LOTEAMENTO DA UNIDADE DE EXECUÇÃO 1 DO PLANO DE PORMENOR DO CHINICATO Projeto de Execução - Urbanização da Encosta do Sol

Estudo de Impacte Ambiental Pedido de Elementos Adicionais - Aditamento Anexo A3

agosto, 2023

Figura 2. Representação esquemática do percurso proposto para a Linha 3 (Onda Rosa) no interior do LUES

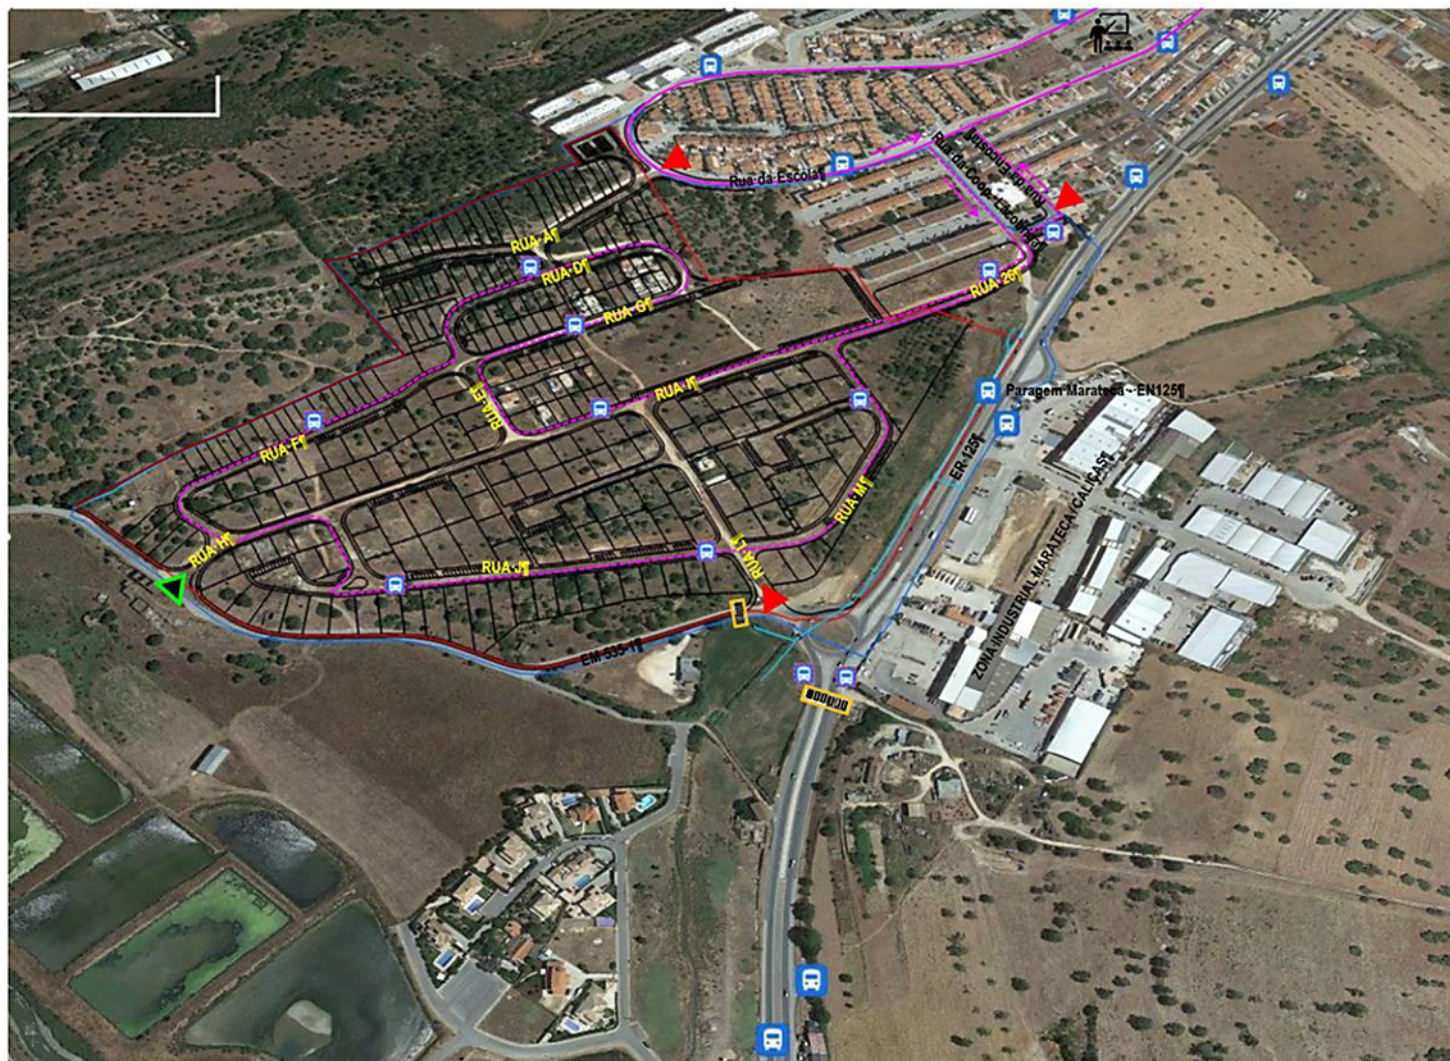
Na ER-125 encontra-se localizada uma paragem de autocarros, **questiona-se se foi estudada uma nova relação espacial que a integre no aglomerado, evitando-se que os utentes tenham acesso a ela somente pela berma da estrada da ER-125.**

Questiona-se se existiu articulação do loteamento à rede de transportes urbanos de Lagos paralelamente à ausência de espaços/percursos para mobilidade suave para os cerca de 1550 habitantes do loteamento, vão surgir novos fluxos ao aglomerado consolidado do Chinicato e provavelmente também ao longo da berma da ER-125, questiona-se assim se esta abordagem foi alvo de preocupação e se foram tomadas algumas medidas que possam de alguma forma minimizar este impacte.

Neste sentido, o circuito proposto tem por base o percurso existente da Linha 3 – Onda Rosa. Assim, é proposto, que a partir da Rua da Escola, esta linha de desvie a Rua da Cooperativa Lacobriga, a qual entronca na Rua 26 / Rua I (via distribuidora do LUES), percorre o interior do LUES e tem saída pela Rua I / Rua 26, entroncando na Rua da Encosta até à Rua da Escola, onde retoma o seu percurso atual (ver Figura 5).

Ao longo do percurso proposto são, igualmente, propostas diversas paragens das quais se destacam as que foram localizadas na EM 535-1 e, em particular na ER 125, esta possibilitando com segurança, a ligação pedonal entre o LUES e a zona industrial da Marateca-Caliças, onde se localiza o Loteamento 5/98, para o qual se perspetiva que possa admitir futuras ampliações.

Planta geral do loteamento com proposta para faixa ciclável
Escala 1:1000

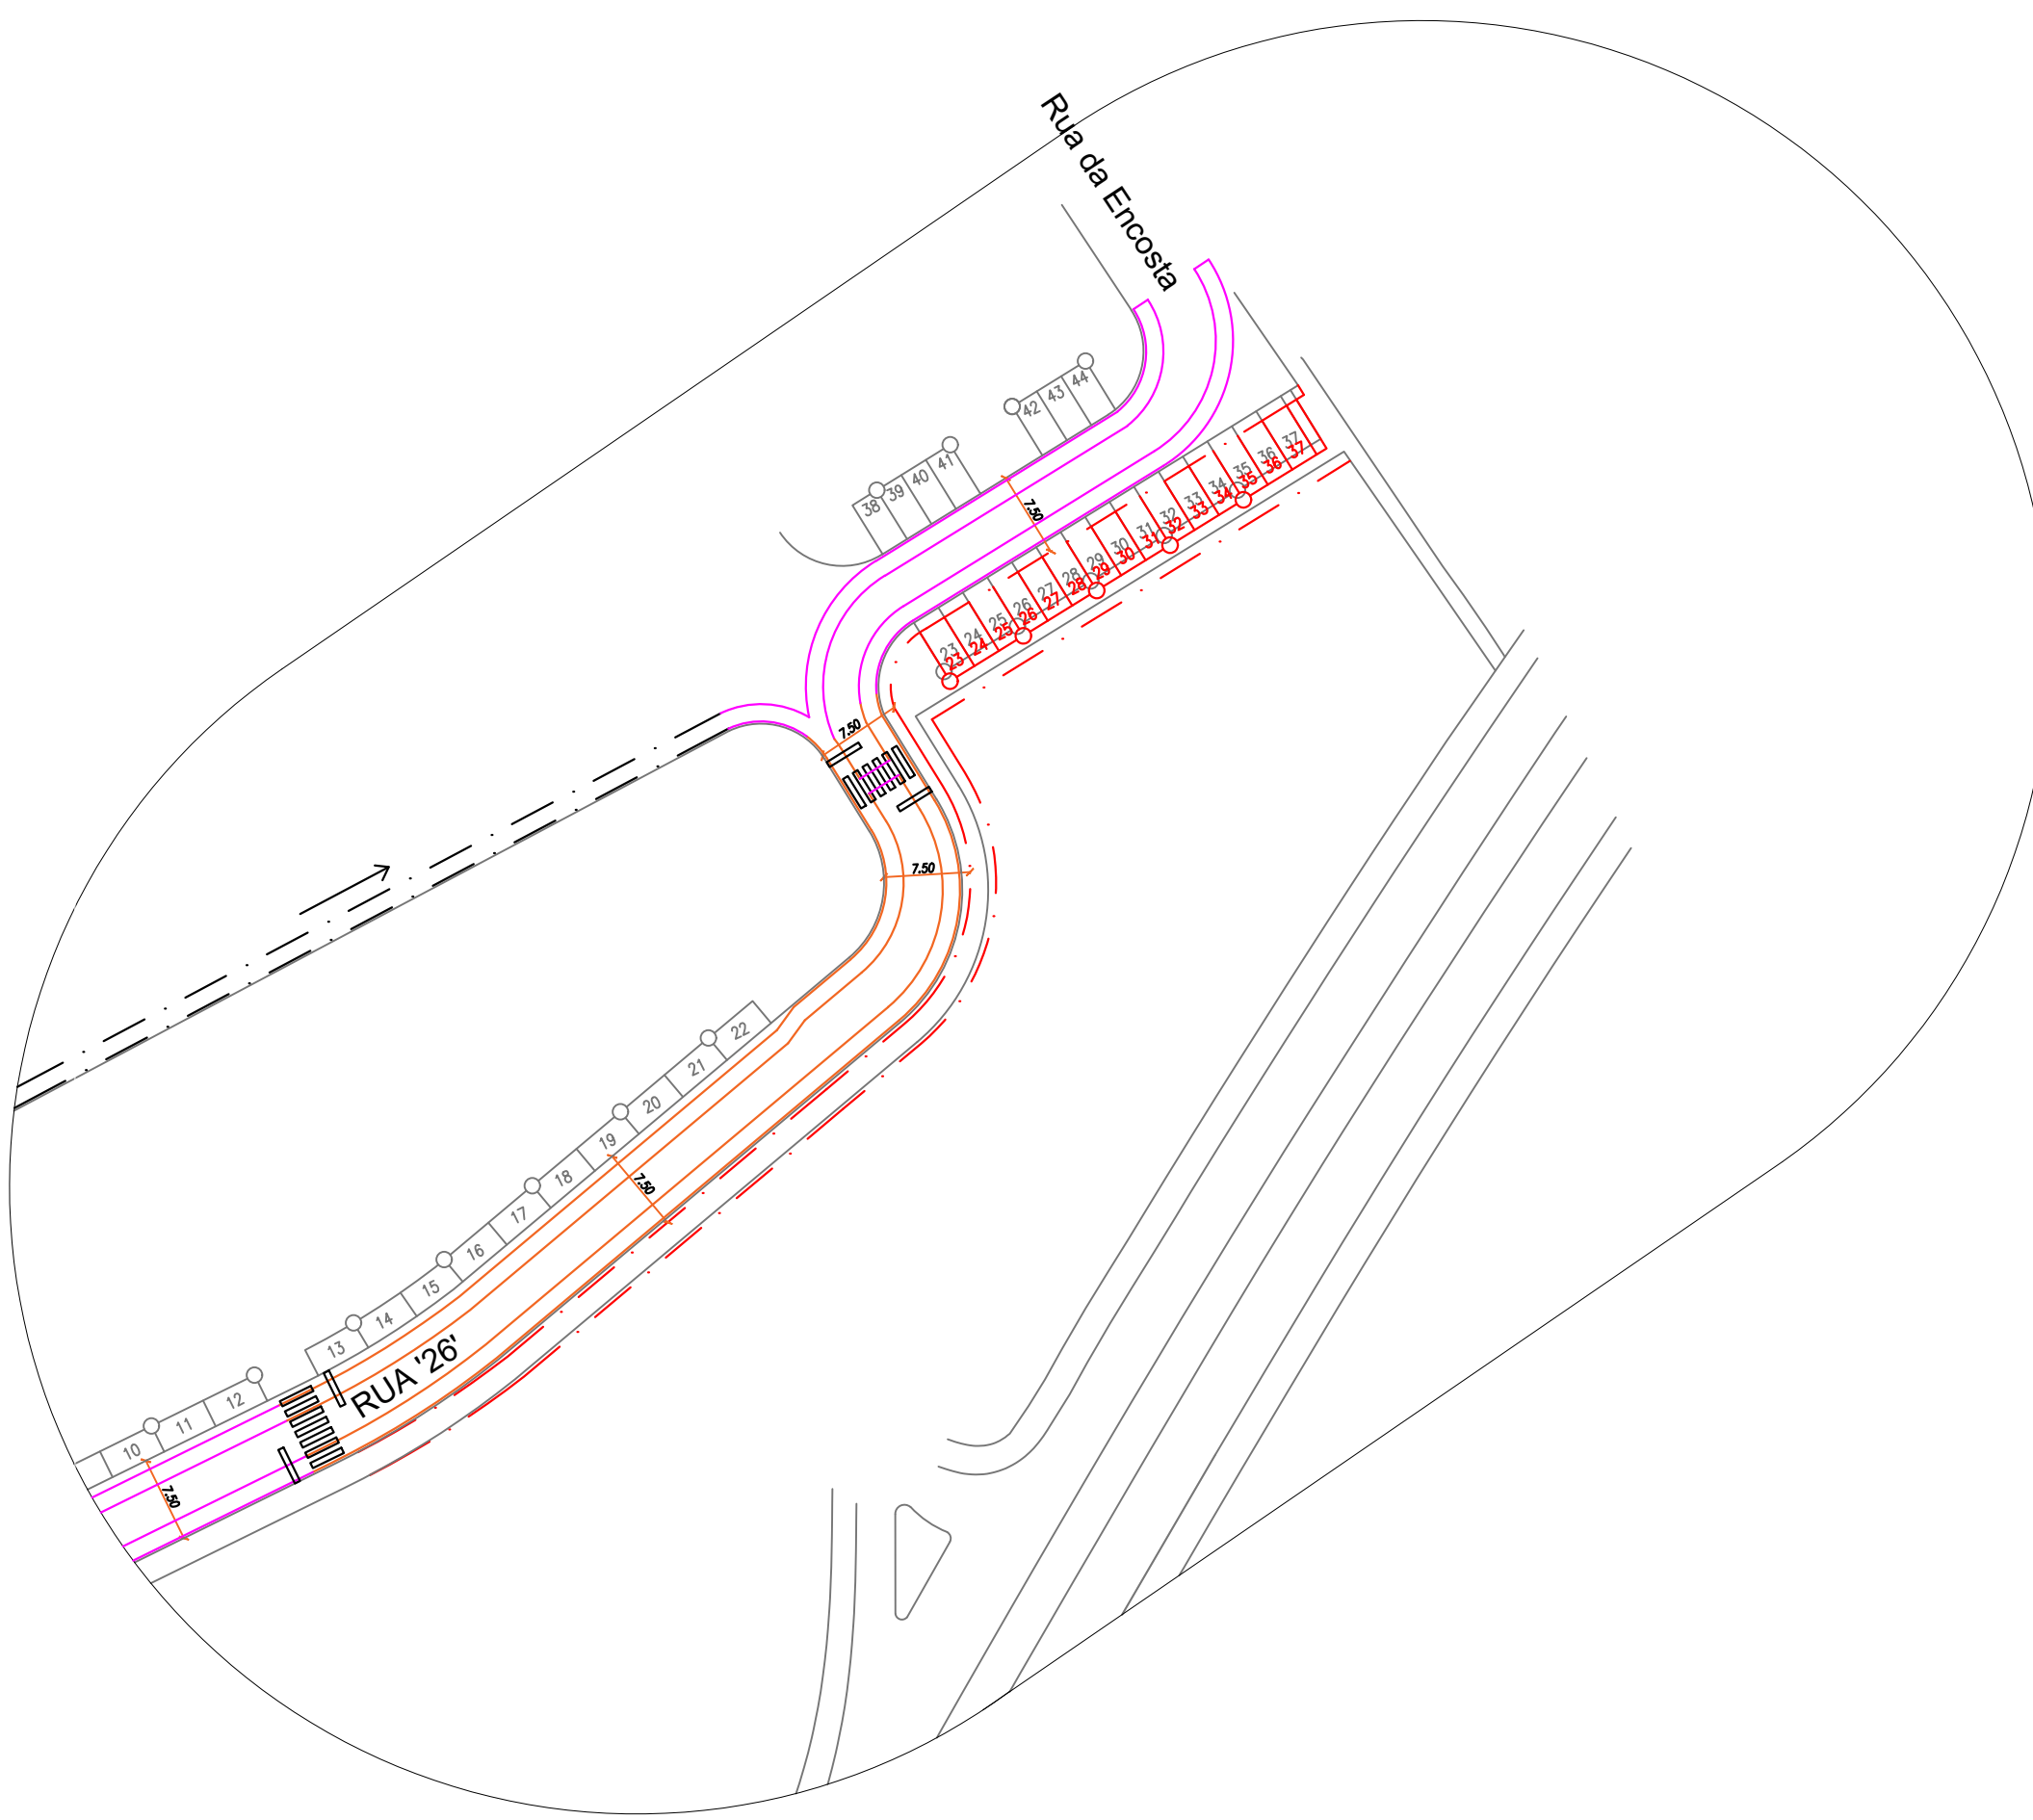
Considerando a relação de proximidade espacial da urbanização com o loteamento 5/98 da Marateca (que poderá admitir futuras ampliações), **questiona-se a ausência de ligações associadas à mobilidade suave entre estes dois importantes espaços do PPC.**

Se considerarmos que o prazo de execução das obras, que na melhor da hipótese será de 10 anos, equaciona-se, mesmo na ausência de uma rede ciclável no concelho, **senão seria oportuno delinear /planear para o futuro um circuito para a mobilidade suave.**

Na rede ciclável proposta, existem faixas cicláveis com inclinações superiores a 5%, no entanto, estas estão assinaladas (ver Desenho 1) e respeitam as distâncias de ligação previstas no documento anteriormente referido.

Adicionalmente, não foi descurada a interligação do loteamento ao aglomerado do Chinicato, sendo proposta uma rede ciclável, com uma extensão aproximada de 361 m, na área afeta ao Compromisso Municipal (parte da Rua I e Rua 26), que termina na Rua da Encosta. É proposta ainda a interligação entre a Rua G e a Rua das Flores, num percurso com uma extensão aproximada de 269 m.

Com o intuito de iniciar um processo de projeção de um futuro circuito para a mobilidade suave, que responda aos expectáveis fluxos que possam surgir decorrentes da constituição do novo aglomerado habitacional, é proposta uma rede ciclável na EM-535-1, na zona adjacente ao LUES.

Planta com proposta da atualização da sinalização da rede viária

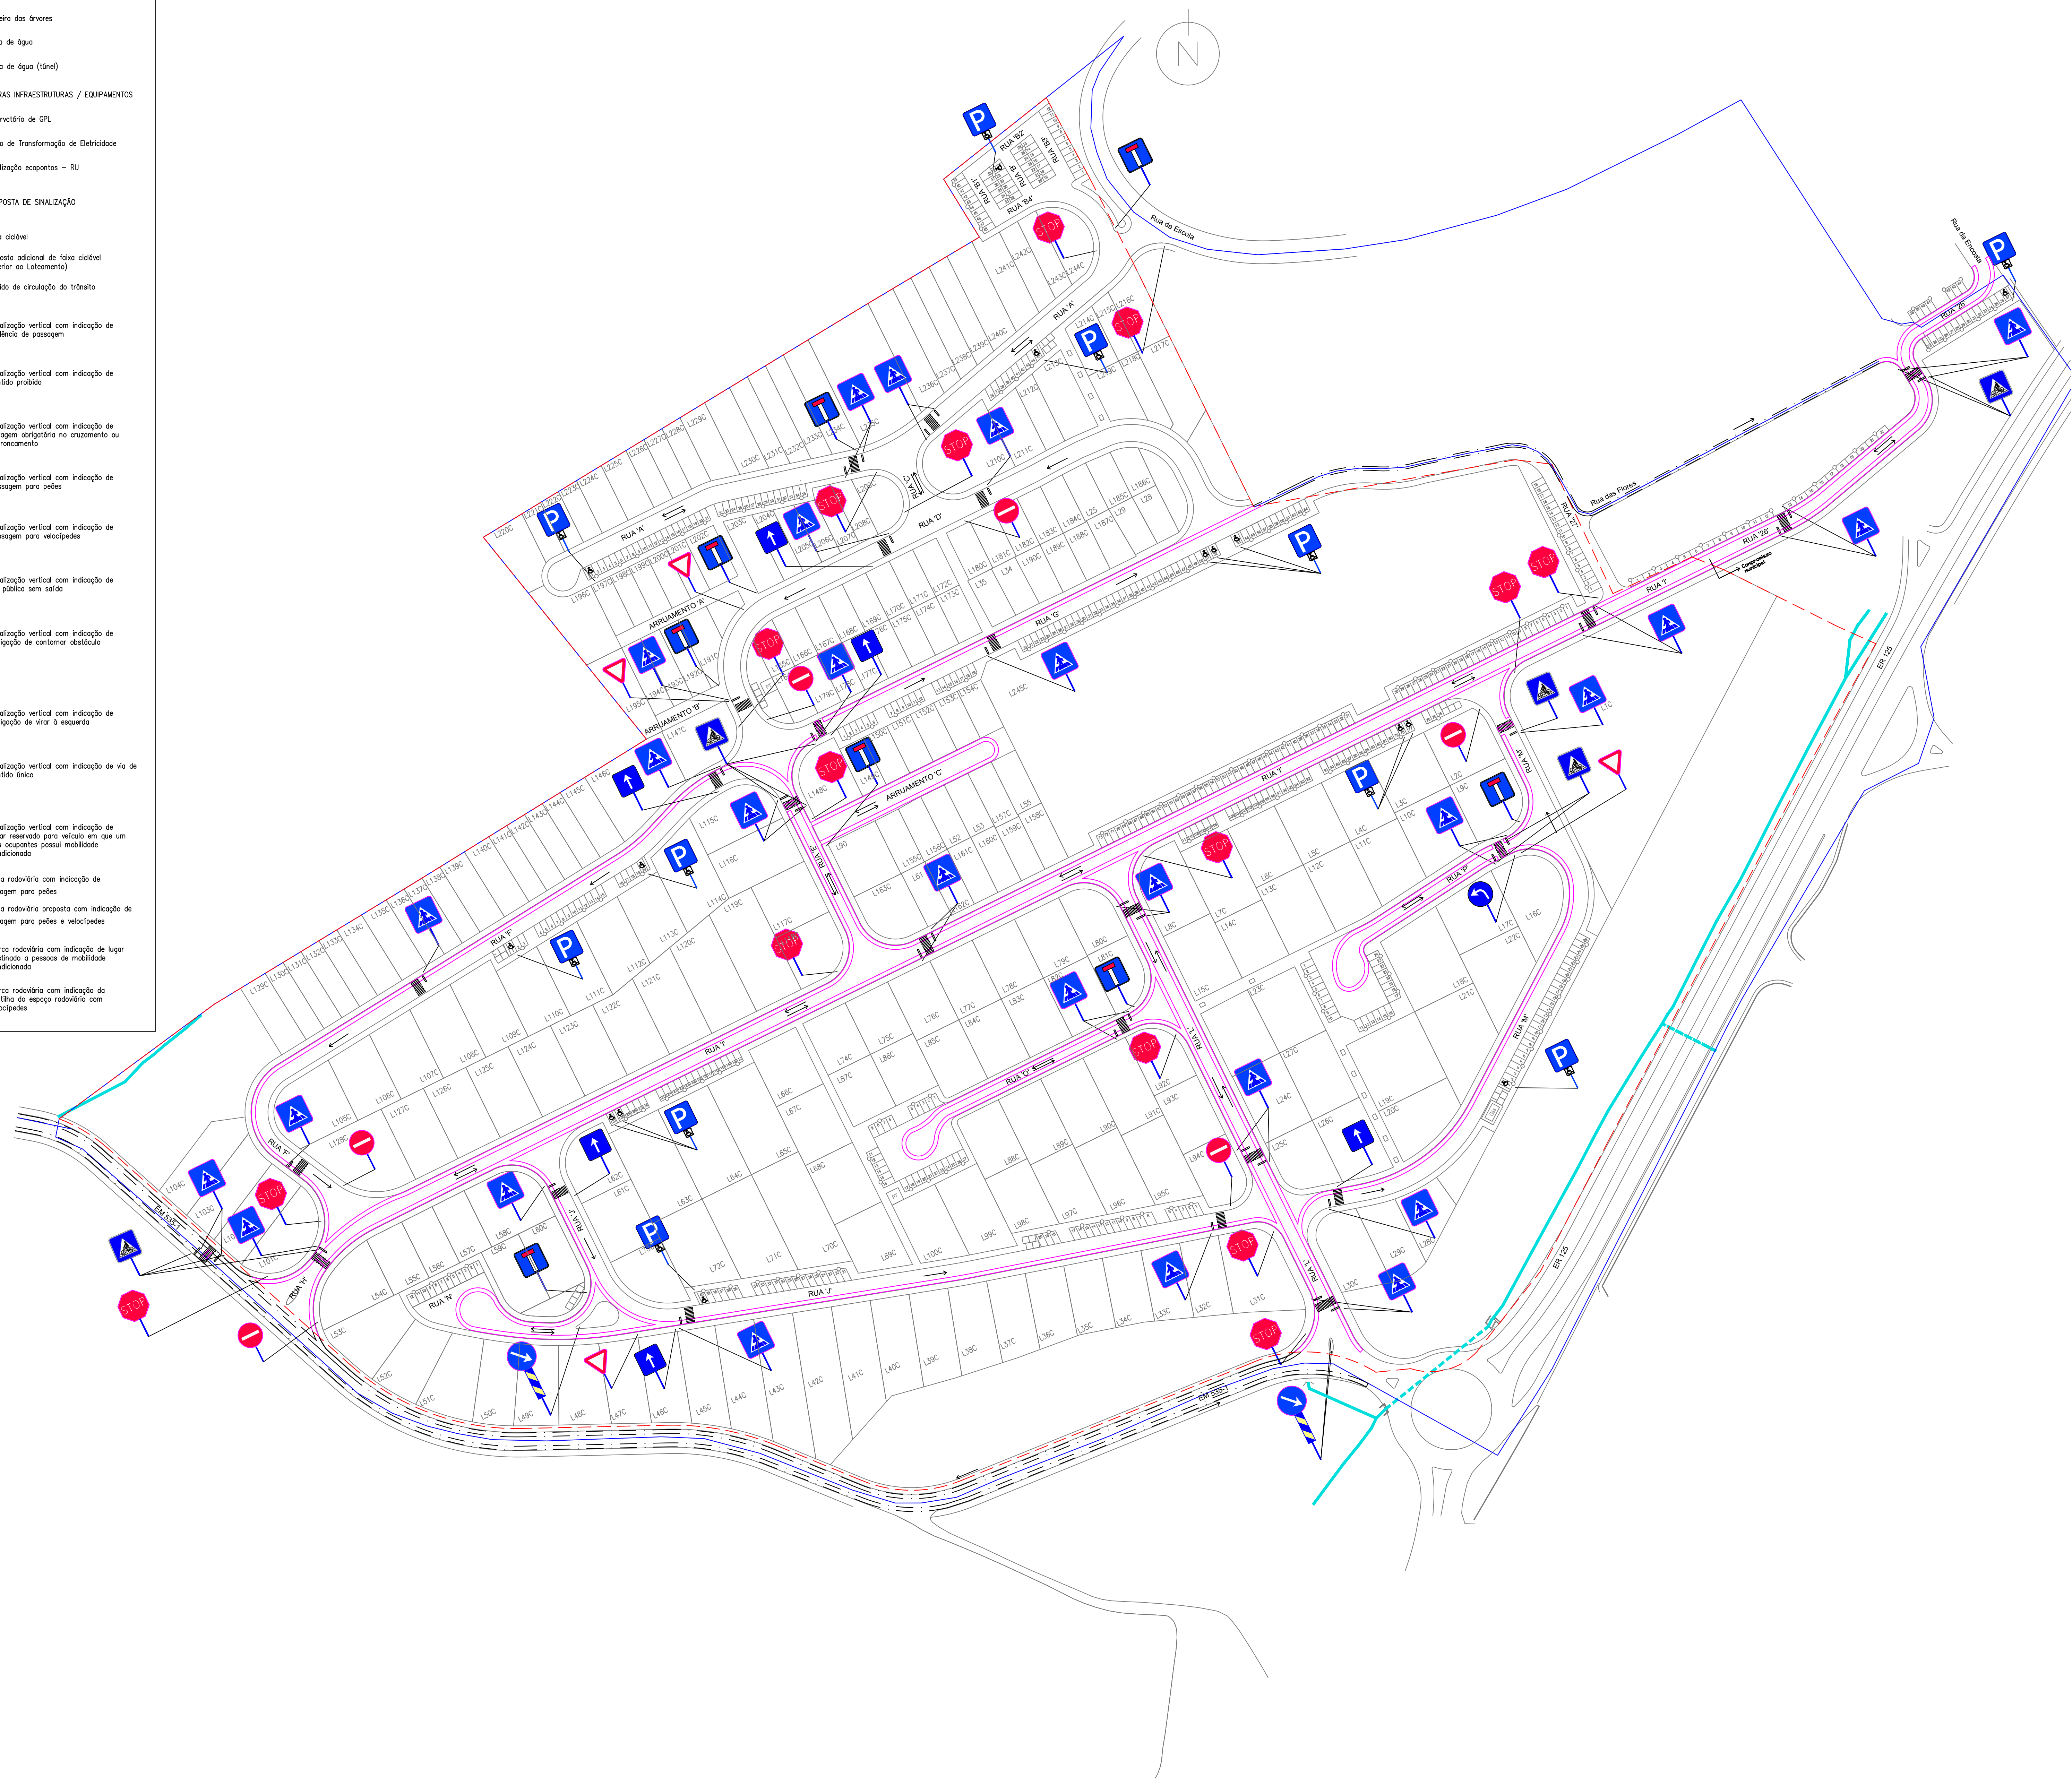
Soluções de tráfego que evitem a entrada oeste do loteamento pela estrada do Paúl M535- 1 (...), evitando aí a sobrecarga de tráfego e ruído.

- Nas ruas principais de distribuição (Ruas **L** e **I**) que possuem 7,5 m de largura, a circulação a circulação mantém os dois sentidos.
- Na Rua **H**, ainda que a mesma assuma uma largura igual ou superior a 7,5 m, é proposta a alteração para que esta apresente apenas um sentido de trânsito unidirecional, ou seja apenas é permitida a entrada e saída do LUES para a EM 535-1 por velocípedes (ver Desenho 2).

Esta alteração para além das questões relacionadas com a segurança dos velocípedes pretende reduzir o volume de tráfego na EM535-1, minimizando os eventuais efeitos negativos (redução dos índices de poluição e sonoros) nas zonas adjacentes e em particular sobre a área do Paul de Lagos.
